AUTORIDAD NACIONAL DE LICENCIAS AMBIENTALES

RESOLUCIÓN N° 002092 (24 SEP. 2024)

“Por la cual se resuelven unos recursos de reposición interpuestos en contra de la Resolución 1351 del 5 de julio de 2024 y se toman otras determinaciones”

Por medio de la Resolución 1351 del 5 de julio de 2024, esta Autoridad Nacional autorizó la modificación de la Licencia Ambiental otorgada mediante Resolución 1326 del 05 de agosto de 2020 (modificación 1 de la Licencia Ambiental del proyecto UPME 01 de 2013 (Soacha – Tequendama).

Figura 1 Ubicación de la plaza de tendido 2 sobre la unidad de cobertura de otros cultivos transitorios

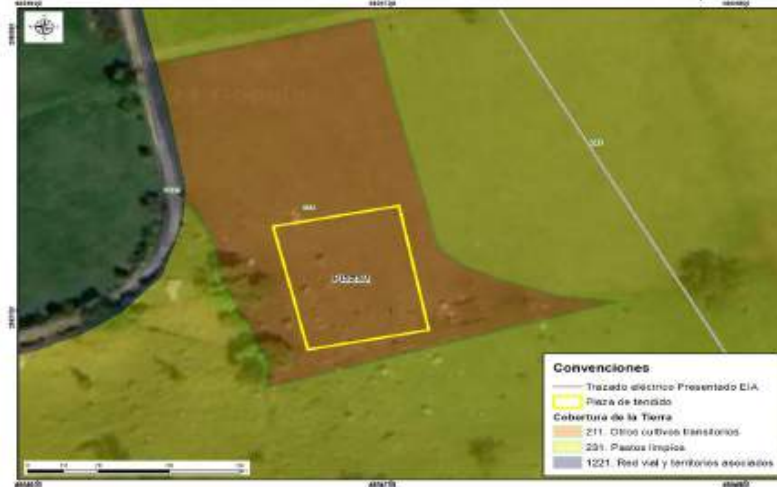
Conforme lo establecido en la zonificación del DMI, adoptada en la Resolución 1596 del 2 de junio de 2006, la plaza de tendido 2 se ubica dentro en una zona de producción y subzona agroforestal sostenible y una zona de protección absoluta. No obstante, tal y como se referenció en el complemento al EIA, dicha área se encuentra dentro de una cobertura de cultivos transitorios (Ver Figura 1 y Fotografía 1), razón por la cual, no es necesario realizar mantenimiento tipo rocería o aprovechamiento forestal. Al no realizarse estas intervenciones no se afectarán los valores de conservación de estas zonas establecidos en la zonificación del área protegida, según se observan en las siguientes imágenes:

Figura 3 Coberturas Plaza de tendido 9

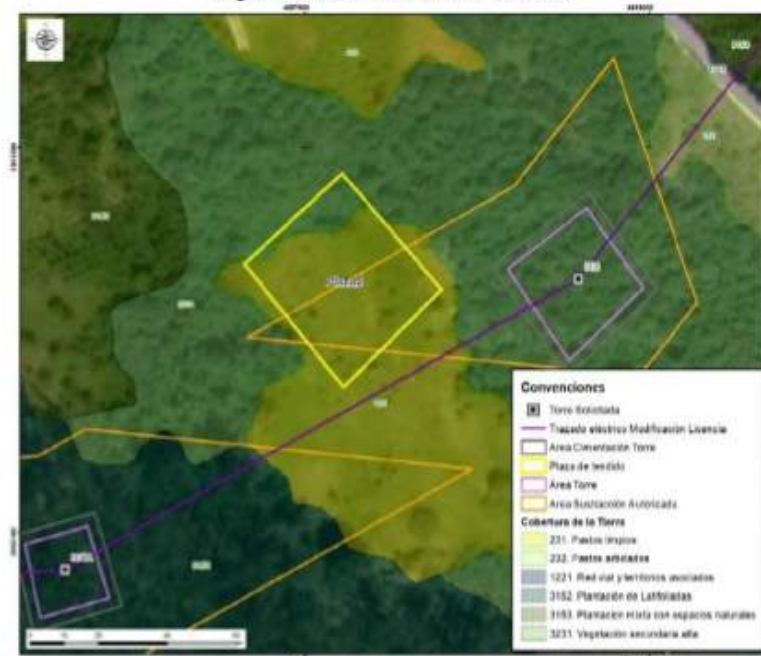
En consecuencia, el acceso Acc-307A-PT98 es necesario para acceder a la plaza con el fin de ejecutar las maniobras que hacen parte de la actividad del tendido. Con relación al argumento de ANLA de que el acceso se encuentra en un área no sustraída nos pronunciaremos más adelante en las consideraciones del acceso 307A-PT98.

En las siguientes figuras se presenta la cobertura actual de la plaza de tendido y el área donde se localiza:

Figura Cobertura Acc-306

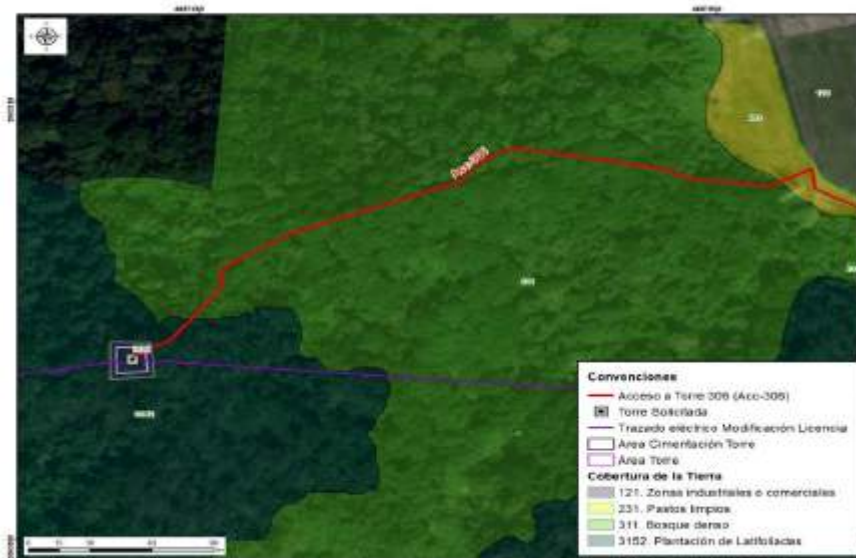
cobertura de bosque denso y de plantación latifoliadas que permite llegar al sitio de torre 306, tal y como se observa en las siguientes figuras.

Fotografía 8 Sendero peatonal existente Acc-306

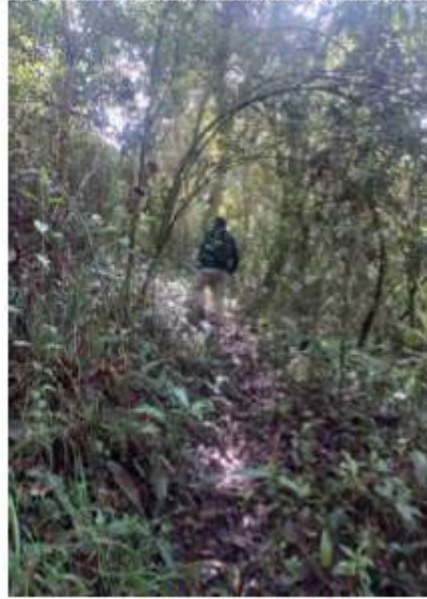
Cabe aclarar, que para los accesos que no son carreteables como senderos, caminos y zonas de pastos dentro de los predios, se realizará el acceso de forma peatonal y se utilizarán semovientes, en caso de ser necesario, para el transporte de material y equipos, acorde con lo mencionado en la página 14 del capítulo 3. Descripción del proyecto del complemento de EIA.

Figura 12 Ingreso Acc-307 a torre 307

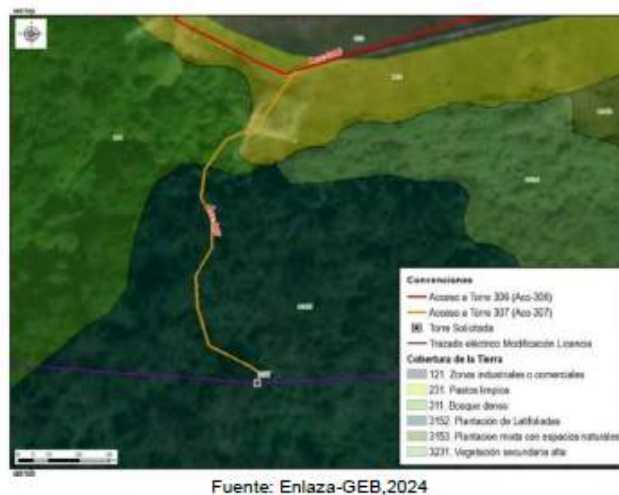
Para llegar al ingreso al acceso acc-307 se inicia en el carreteable privado de la subestación acc-306 por aproximadamente 110 m, el cual se ubica sobre una cobertura de zonas industriales o comerciales. Posteriormente, se continua sobre un camino con cobertura de pastos limpios, bordeando el cerramiento de la subestación por aproximadamente 300 m km hasta llegar al ingreso del acceso acc-307 correspondiente al sendero existente de cobertura de bosque denso y de plantación latifoliadas por aproximadamente 130.49 m hasta llegar al sitio de la torre 307, como se observa en las figuras 1

Respecto a la discrepancia entre lo mencionado en el capítulo 3 del complemento del EIA y lo presentado en el MAG sobre la rocería planteada, se aclara que no se realizarán actividades de mantenimiento tipo rocería, teniendo en cuenta las características mencionadas anteriormente, por lo tanto, la diferencia obedeció a un error involuntario.

Figura 26 Coberturas Acc-310

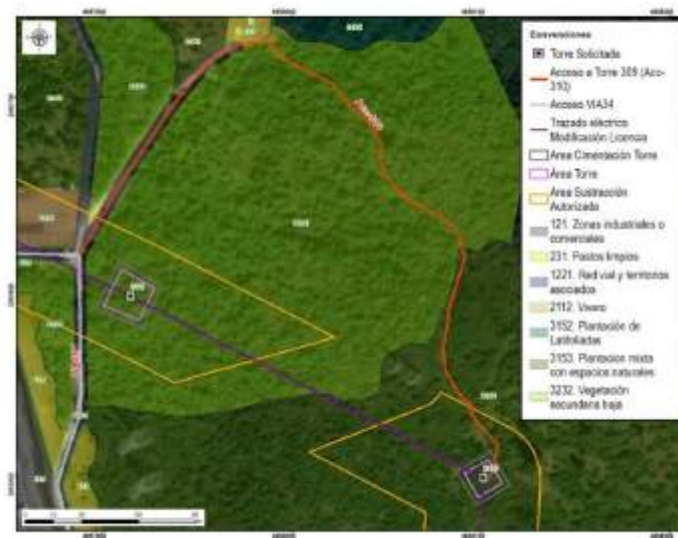
De acuerdo con las condiciones del acceso, es relevante aclarar a la autoridad que este no requiere solicitud de permiso de aprovechamiento forestal. Al respecto, se considera técnicamente que el acceso sendero está intervenido del Bosque Renace, aspecto que no hace necesario realizar mantenimientos tipo rocería como tampoco aprovechamiento forestal para este tramo. Sin embargo, los últimos 40 metros del acceso proyectado para llegar al sitio de torre se encuentra en cobertura de plantación mixta con espacios naturales en los cuales se requiere actividades de rocería para el ingreso de materiales y equipos para la construcción de la torre, como se mencionó en la tabla 3-8 Descripción de accesos a sitios de torre del complemento del EIA.

Figura 31 Acc-311 en la zonificación y sub-zonificación del DMI

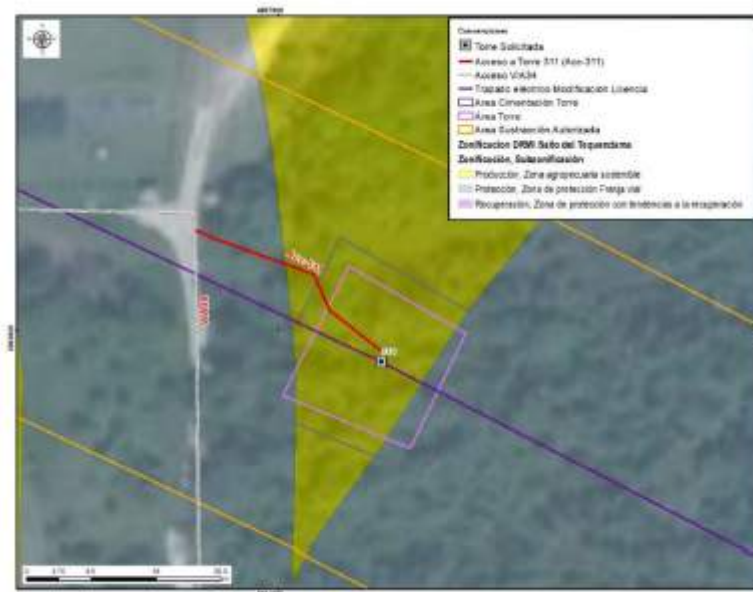
Respecto a lo mencionado por ANLA en sus argumentos en cuanto a la discrepancia entre lo evidenciado en la visita de evaluación y lo presentado en el MAG sobre la rocería planteada, se aclara que se realizarán actividades de mantenimiento tipo rocería, teniendo en cuenta las características mencionadas anteriormente y, por lo tanto, se considera que se presenta consistencia con lo reportado en el MAG. Al respecto, es pertinente aclarar que

Figura 33 Cobertura Acc-312

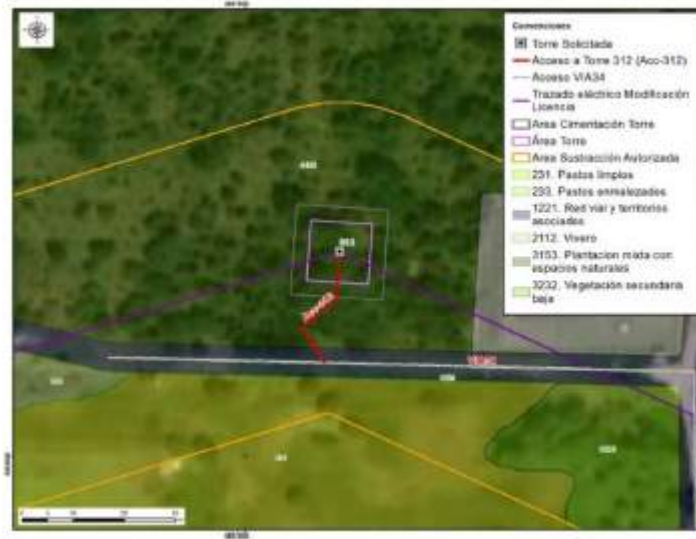
El camino/sendero ACC-312 se encuentra sobre cobertura de plantación mixta con espacios naturales, en el cual no es necesario tramitar el permiso de aprovechamiento forestal. Por el tipo de cobertura, tampoco se requieren actividades de mantenimiento tipo rocería, pues las características de la vegetación del acceso y el ingreso de los materiales y equipos para la construcción y montaje de la torre 312 se realizará de manera peatonal, como se menciona en la tabla 3-8 Descripción de accesos a sitios de torre del capítulo 3. Descripción del proyecto del complemento del EIA. Asimismo, la longitud es de aproximadamente 26.50m hasta el sitio de torre, razón por la cual, no se justifica un

Figura 34 Acc-312 en la zonificación y sub-zonificación del DMI

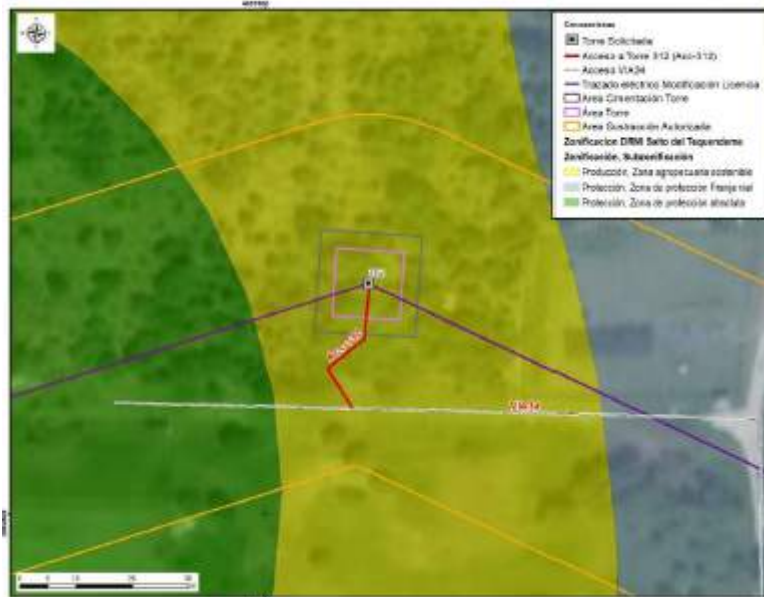
Adicionalmente, el camino/sendero se encuentra en zona de producción y subzona de agropecuaria sostenible acorde con lo establecido en la zonificación del DMI, adoptada en la Resolución 1596 del 2 de junio de 2006, por lo tanto, las actividades de construcción y el uso del acceso son puntuales sin que se generen impactos dentro de los objetos, usos, zonificación y valor de conservación del área protegida asociada al DMI de los Recursos Naturales Sector Salto del Tequendama – Cerro de Manjui, tal y como se evidencia en la siguiente figura.

Figura 28 Área de influencia total para el proyecto"

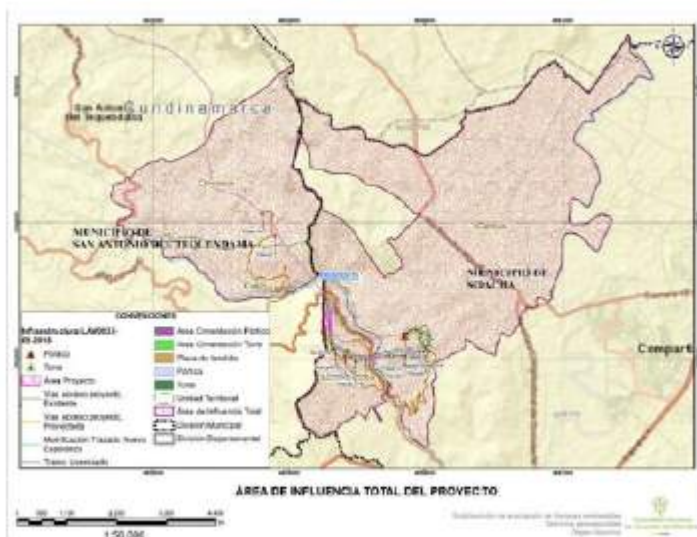
En la Resolución 1351 del 5 de julio de 2024 consideraciones sobre el área total o definitiva, Página 85, la ANLA indica “el área de influencia total que abarca las áreas de influencia físico-biótica y la socioeconómica tiene un área de 4.450,227 ha, incorpora a las Veredas San Francisco y Canoas en jurisdicción del municipio de Soacha; y veredas Cusio y Chicaque en el municipio de San Antonio del Tequendama. Tal y como se presenta en la siguiente figura:

Figura 1 Área de influencia total para el proyecto

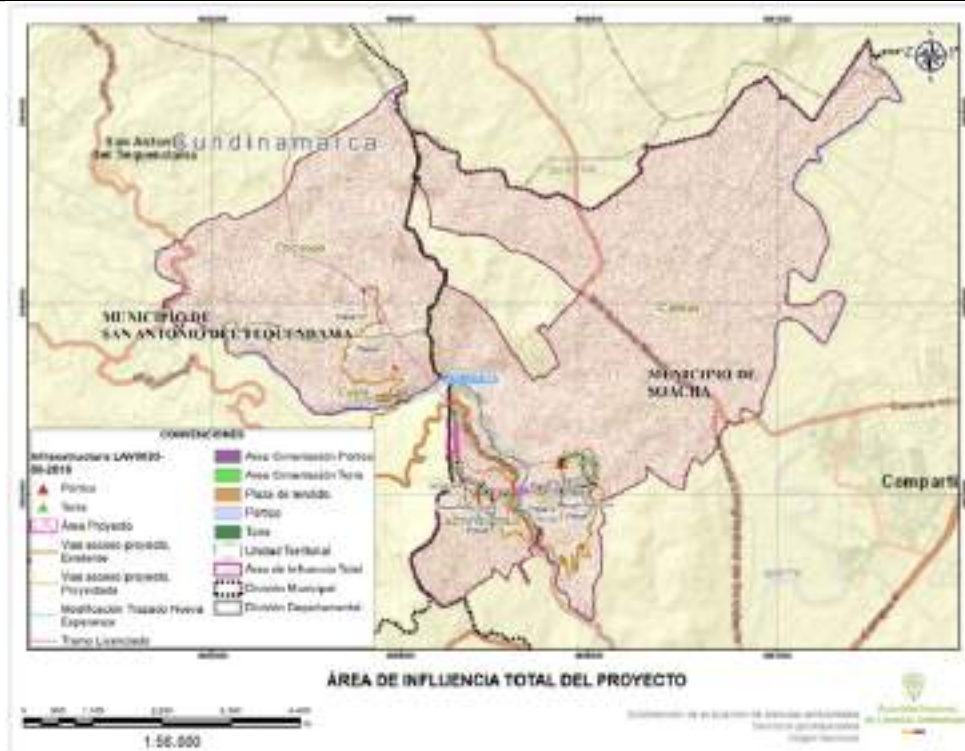
Frente a lo expuesto el Equipo Evaluador Ambiental de la ANLA, realizó la verificación de la información considerada en el concepto técnico 4703 del 05 de julio de 2024 que sirvió de sustento para emitir la Resolución 1351 del 5 de julio de 2024, en el cual señala que el área de influencia total del proyecto incorpora las Veredas San Francisco y Canoas en jurisdicción del municipio de Soacha; y veredas Cúcio y Chicaque en el municipio de San Antonio del Tequendama, como se presenta en la siguiente figura:
